Znak sprawy: IRG.271.15.2019**Dot.: „Budowa placu zabaw przy Przedszkolu w Rogowie”**

Gmina Rogów, mając na uwadze art. 38 ust. 1 ustawy Prawo zamówień publicznych, przekazuje odpowiedź na pytania, które wpłynęło do Zamawiającego:

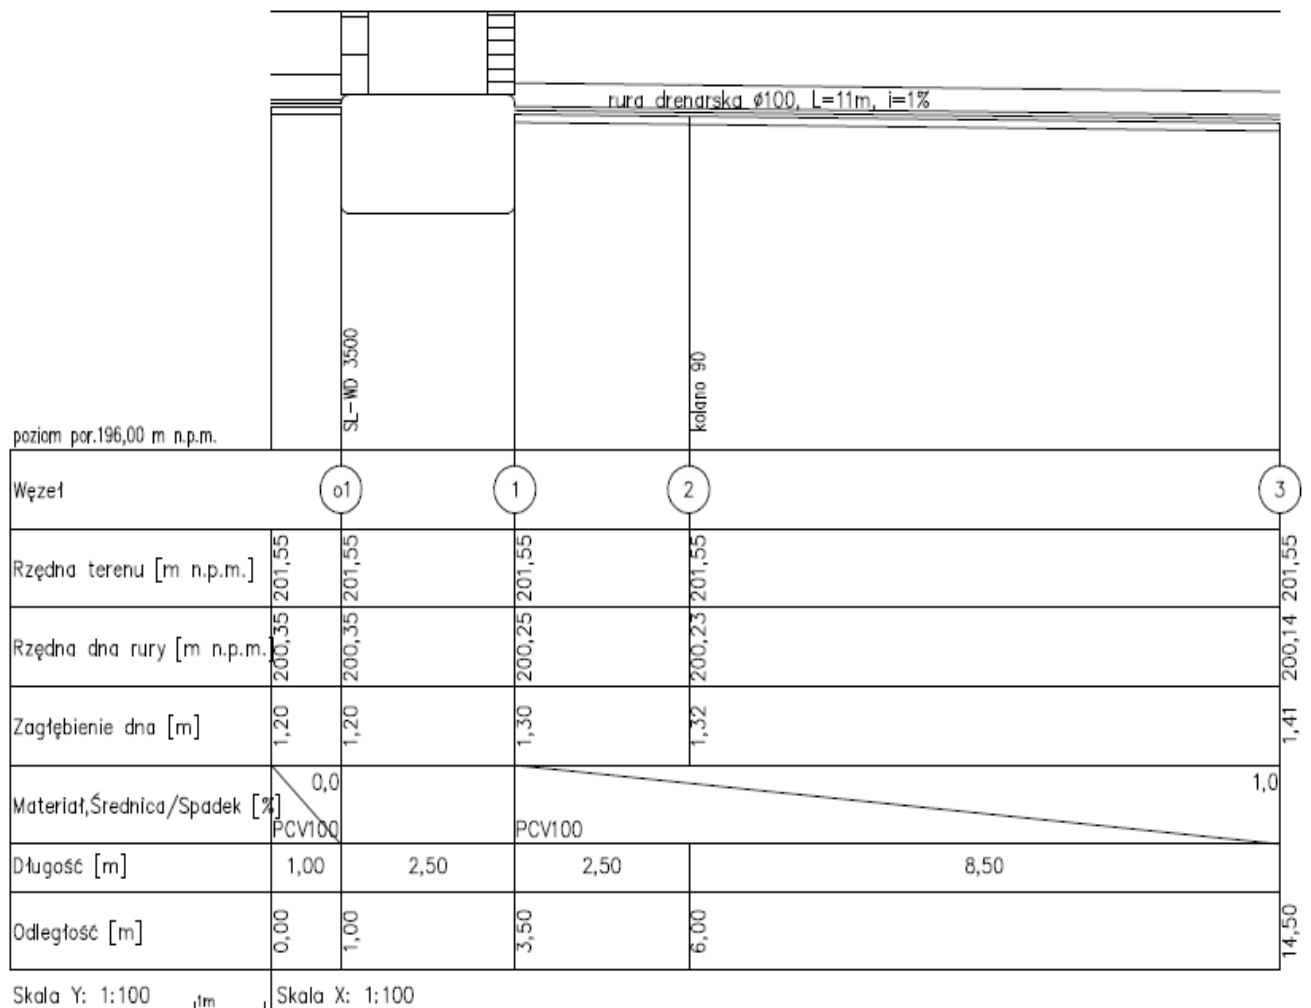
Jaki ma być rodzaj projektowanego zbiornika na wodę deszczową ?

W jaki sposób ma być odprowadzany ewentualny nadmiar wody ze zbiornika na wodę deszczową ?

Zaprojektowano zbiornik na wodę deszczową o wymiarach 2,5m x 2,0m x 1,5m – betonowy.

W przypadku przepełnienia zbiornika, nadmiar wody należy odprowadzić rurą drenarską Ø100. Rura drenarska układana zgodnie z poniższym rysunkiem i rysunkiem nr 2 do projektu budowlanego – odwodnienie Placu zabaw.
